## Interrogation sur la fiabilité des capteurs horizontaux LM 1240

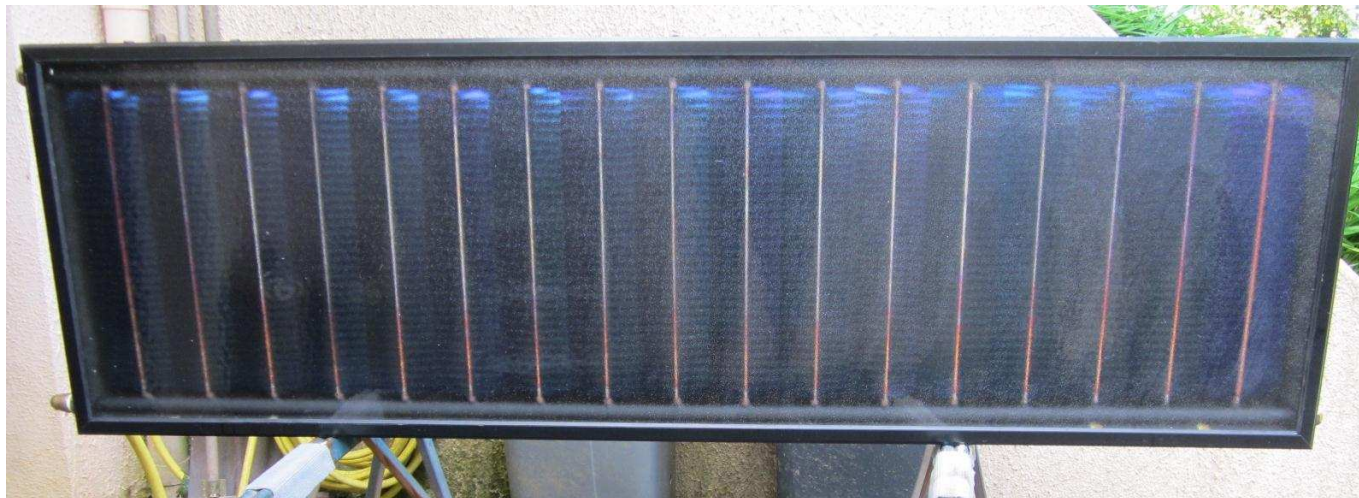
Je m'interroge sur la qualité des capteurs horizontaux suite à ces observations :

Flexion apparente des collecteurs d'absorbeur sur la longueur (quid en drain back ???)

Raccords en position normale en bout de collecteur, joint d'étanchéité en place.

Raccords sortis d'un côté et rentrés de l'autre suite à un rangement debout (joint d'étanchéité inefficace)

Est-ce que  
ces constatations  
sont préjudiciables  
au fonctionnement ?

N'y aurait-il pas  
une remontée  
à faire vers  
le fabricant ou  
le distributeur ?

Traces d'entrée d'eau, condensation, ou fuite absorbeur ???
